Lausuntopyyntö; Maantiealueiden hallinnollinen asemakaavamuutos

HMKDno-2021-256

Otsikko: Maantiealueiden (hallinnollinen) asemakaavamuutos/vt3; Kylmäojantie ja Ahrolantie

Asia: Kylmäojantien ja Ahrolantien asemakaavamuutos ja laajennus, valmisteluaineisto, Hämeenkyrö.
(PIRELY/16629/2022)

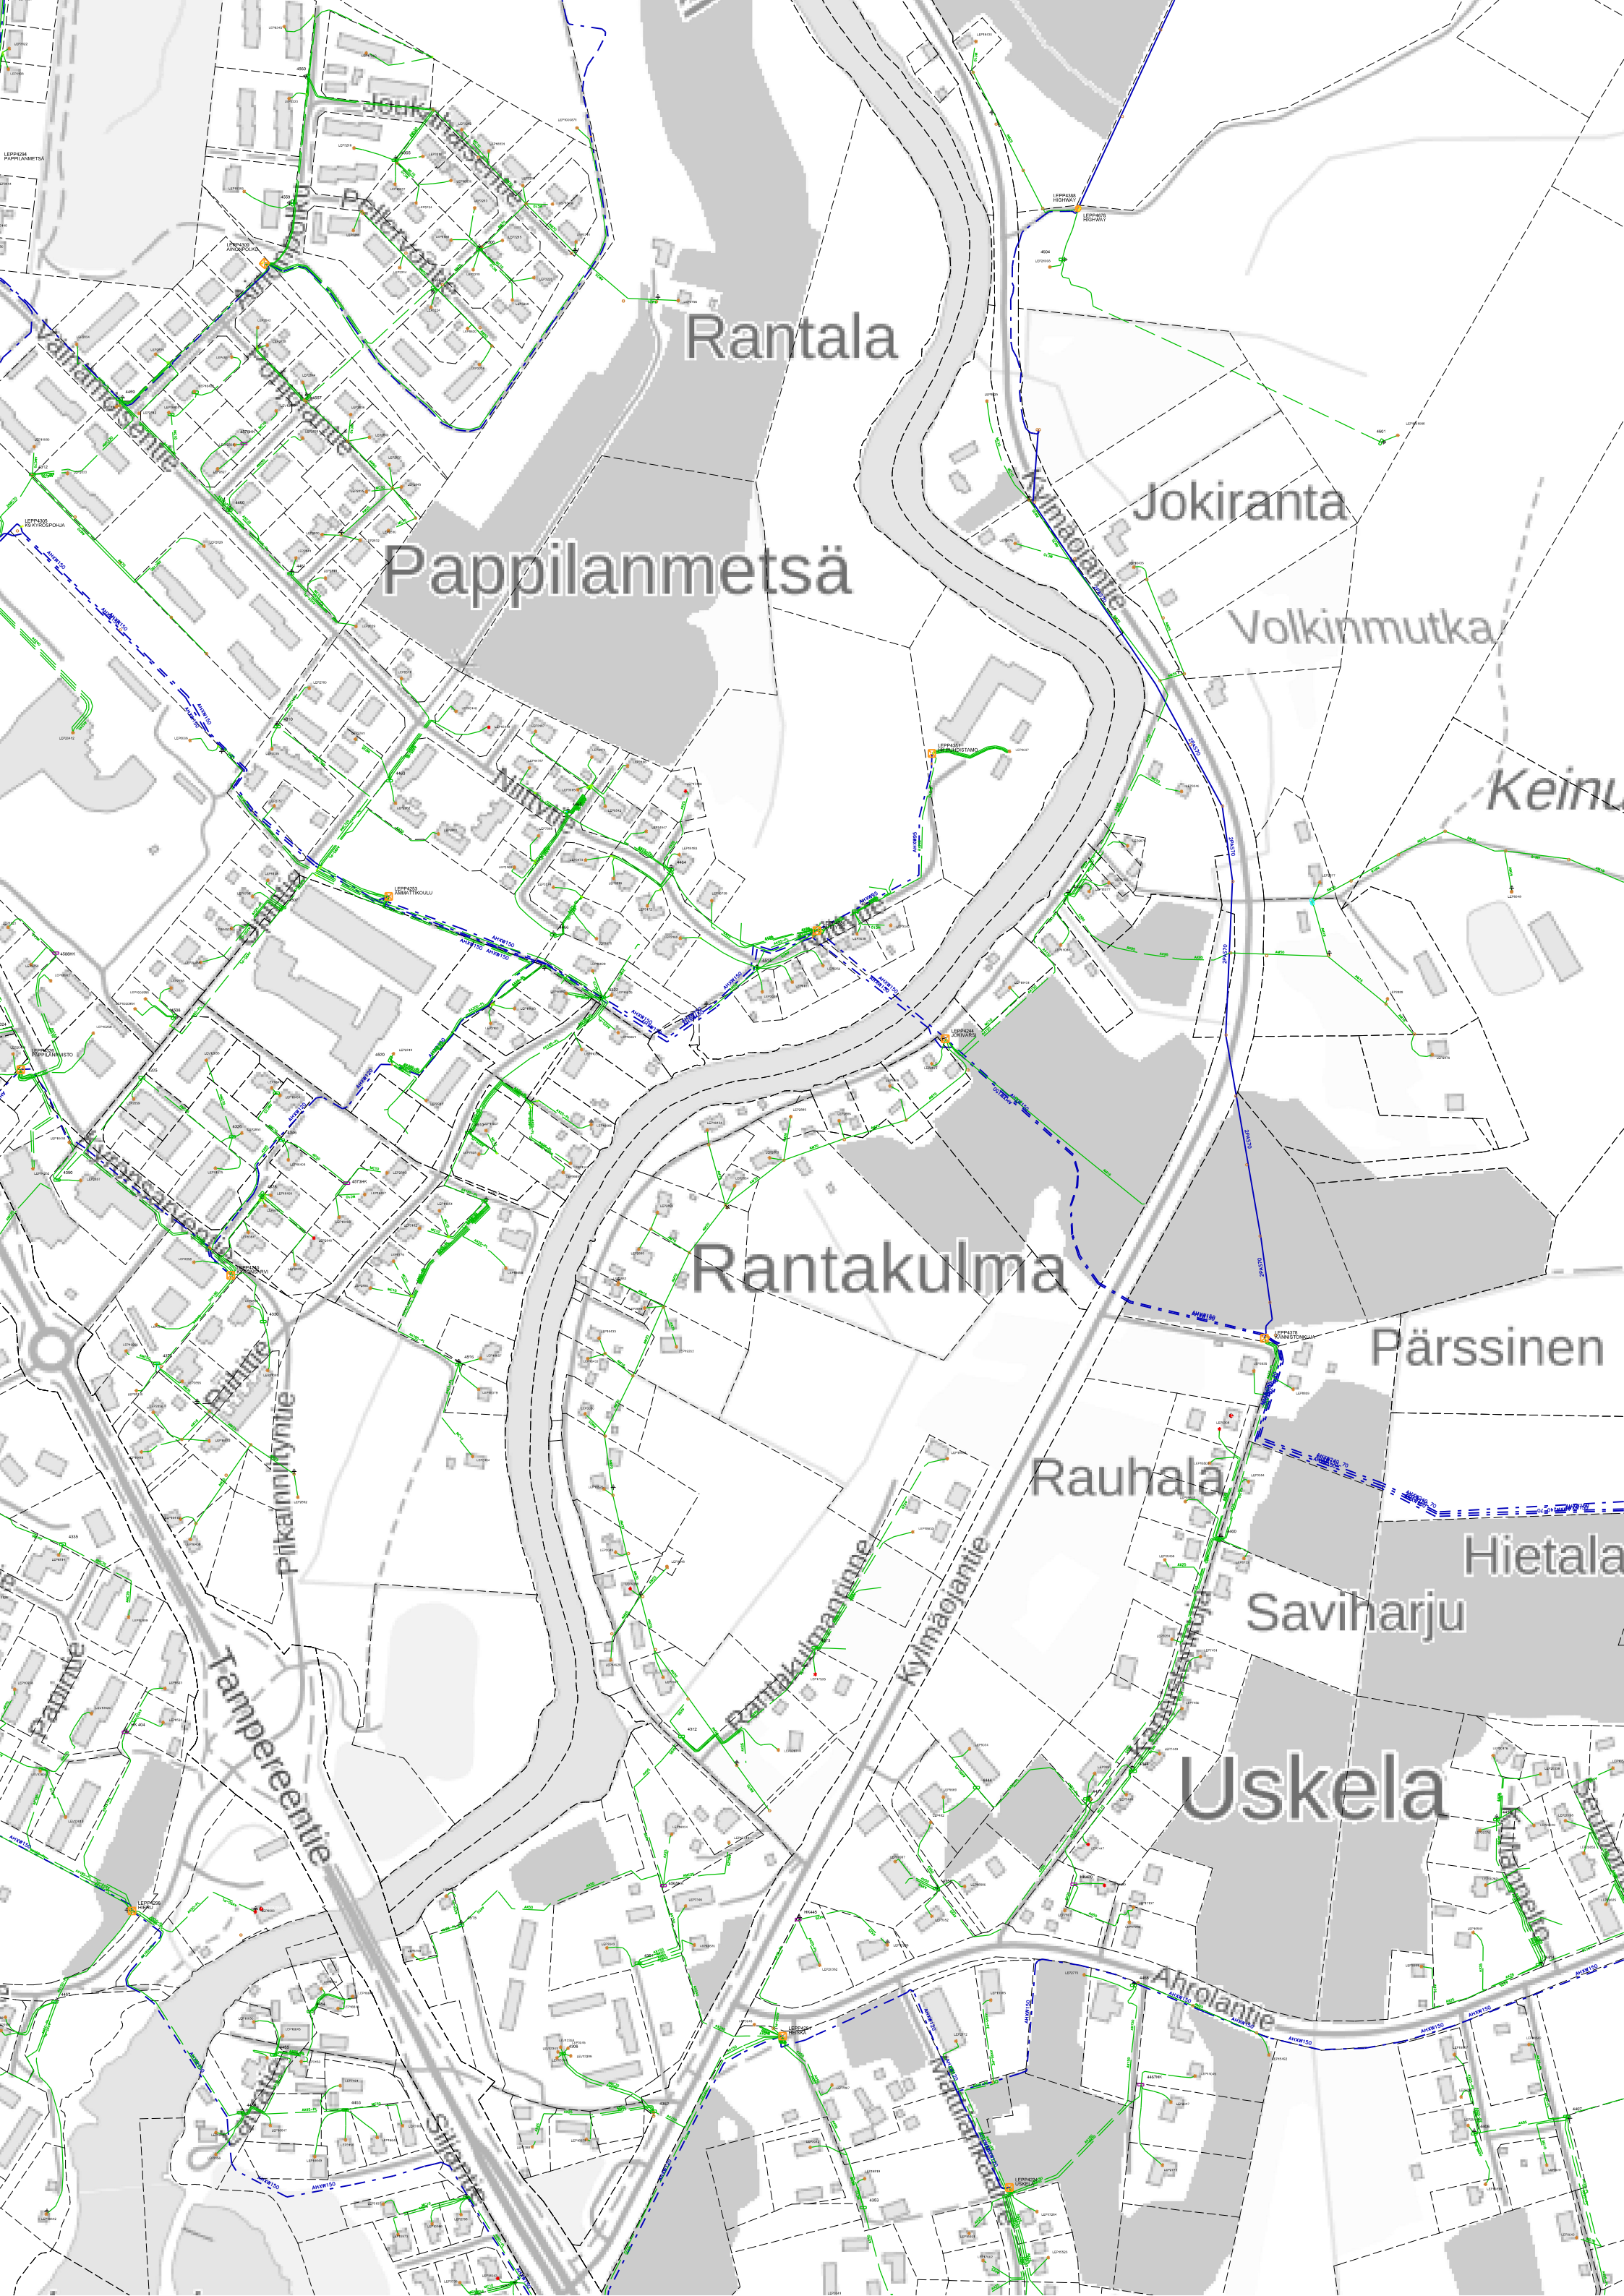
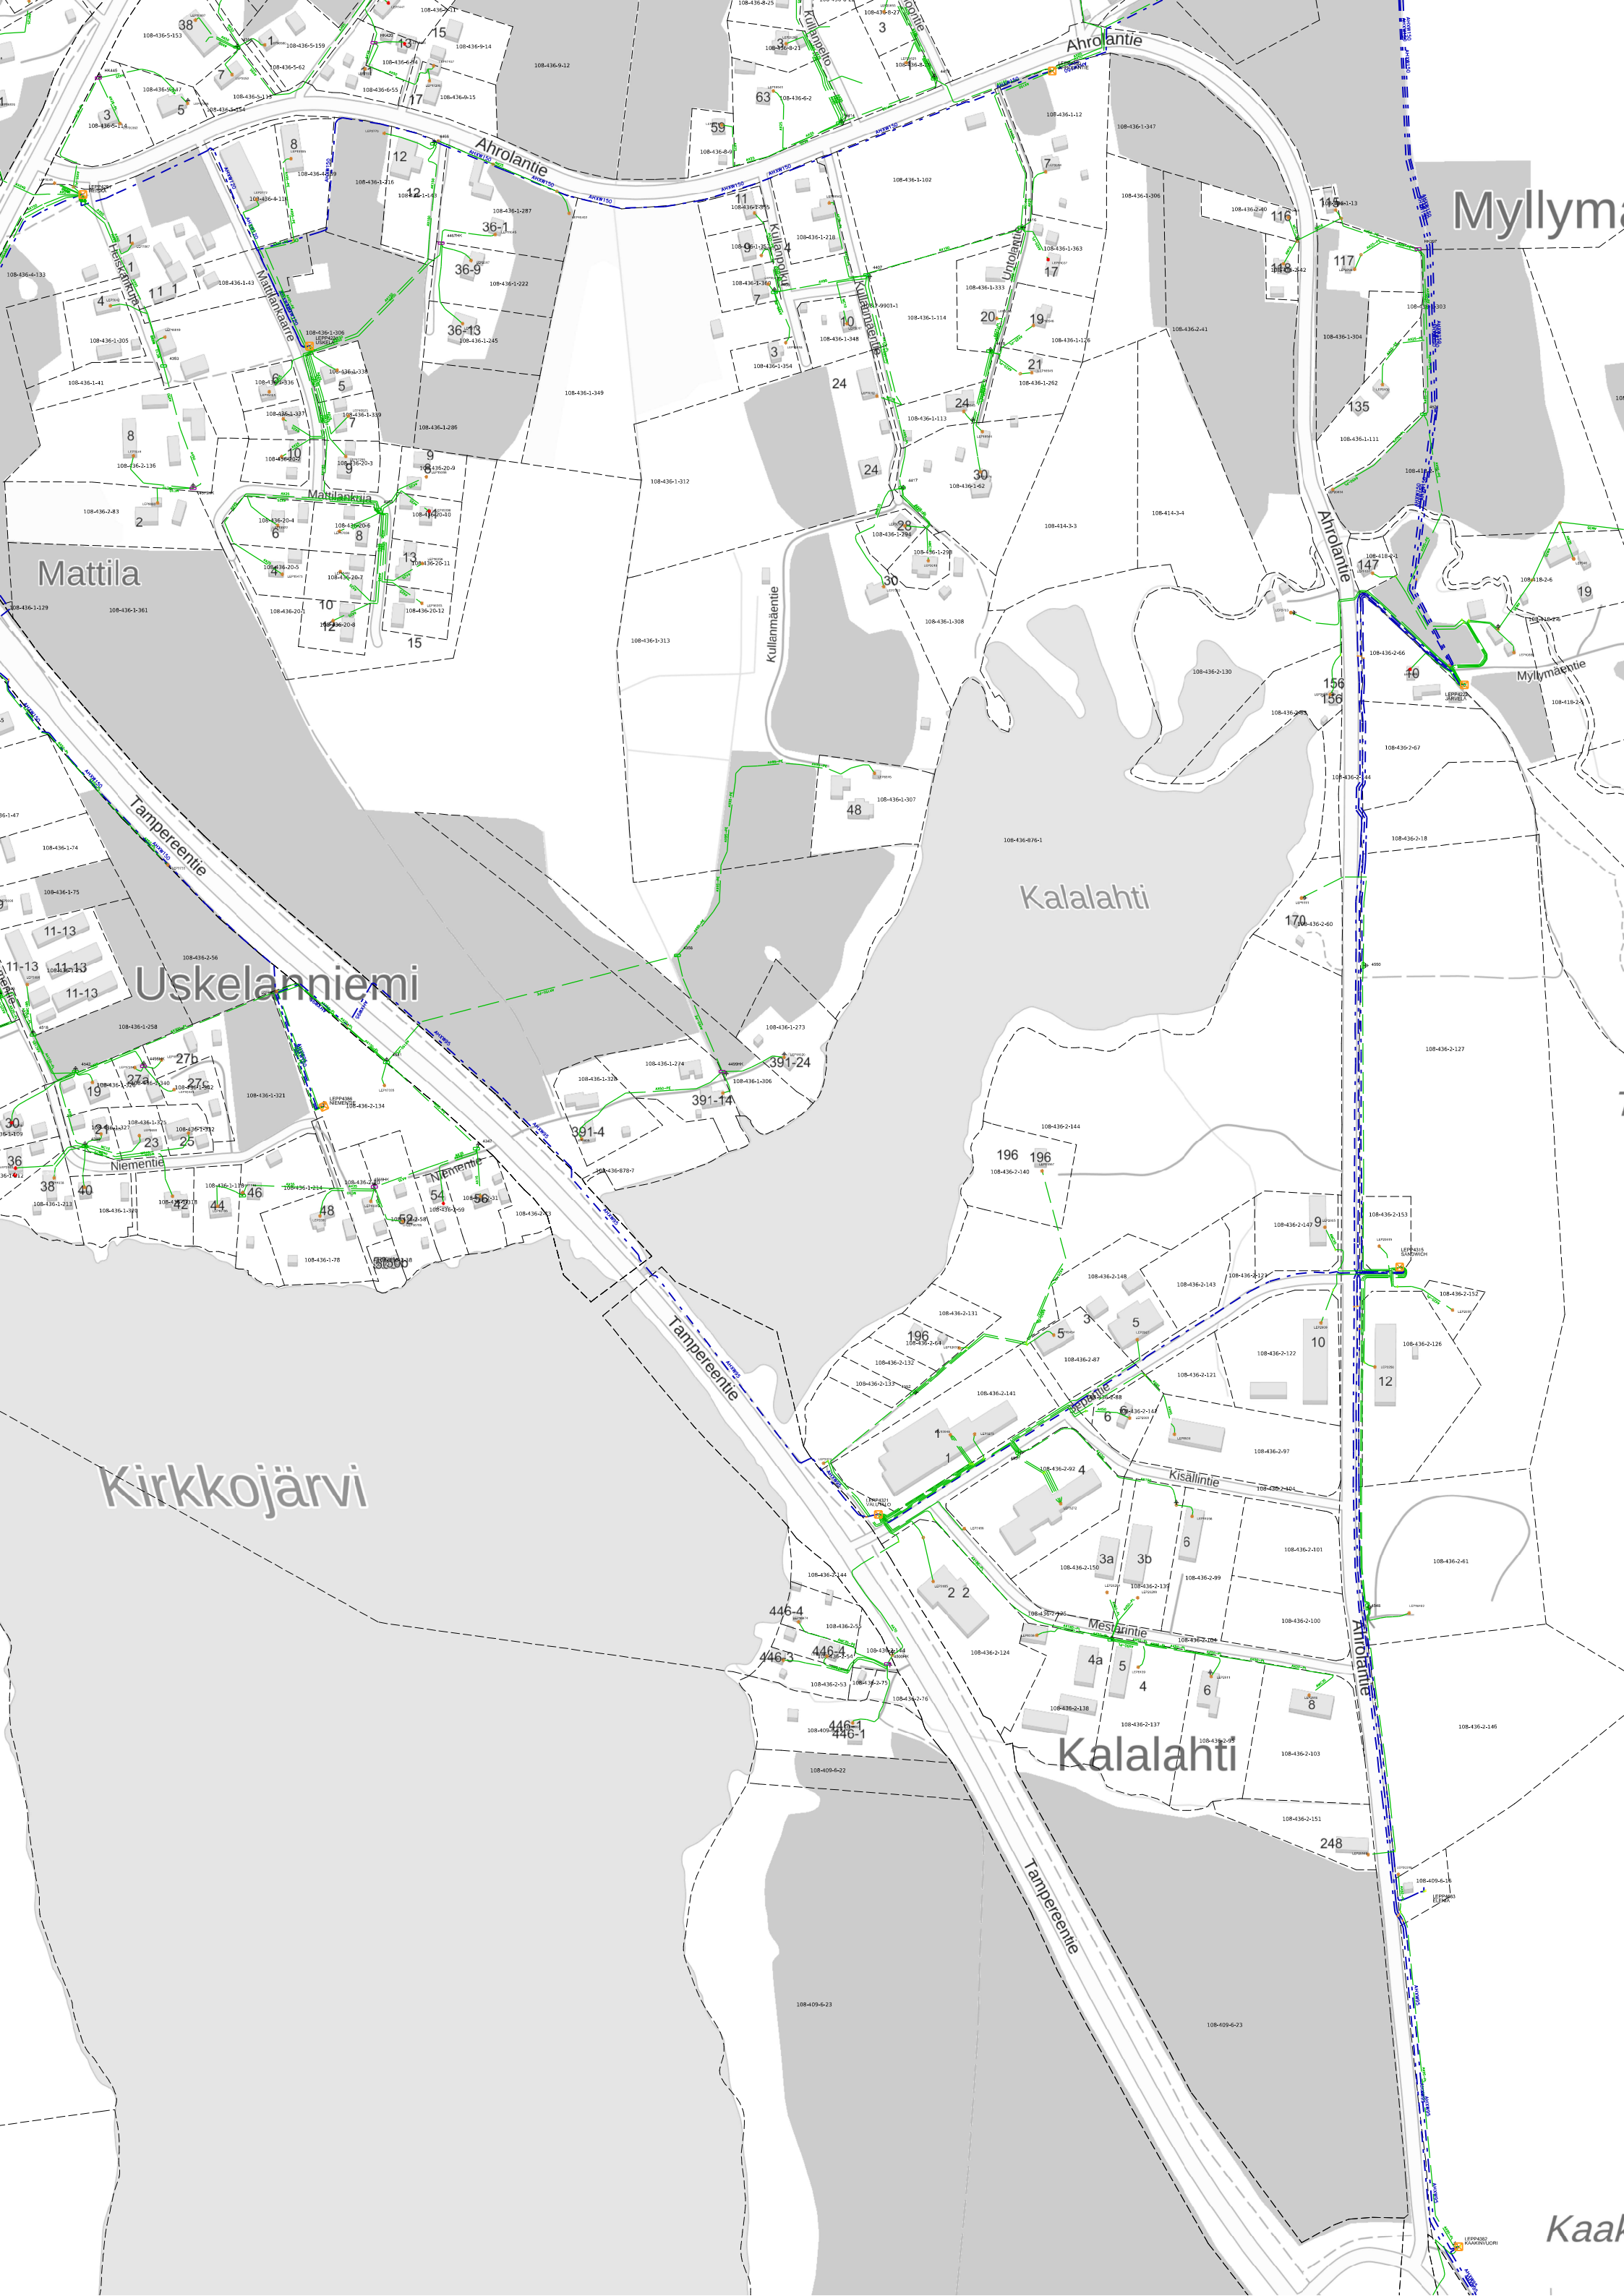
Leppäkosken Sähkö Oy pyytää huomioimaan alueille sijoitetut maakaapelit, näistä kartat liitteinä.

- Katkoviivalla esitetyt ovat maakaapeleita
- Yhtämittainen viiva merkitsee ilmajohtoa
- Sininen väritys 20kV
- Vihreä väritys 0,4kV
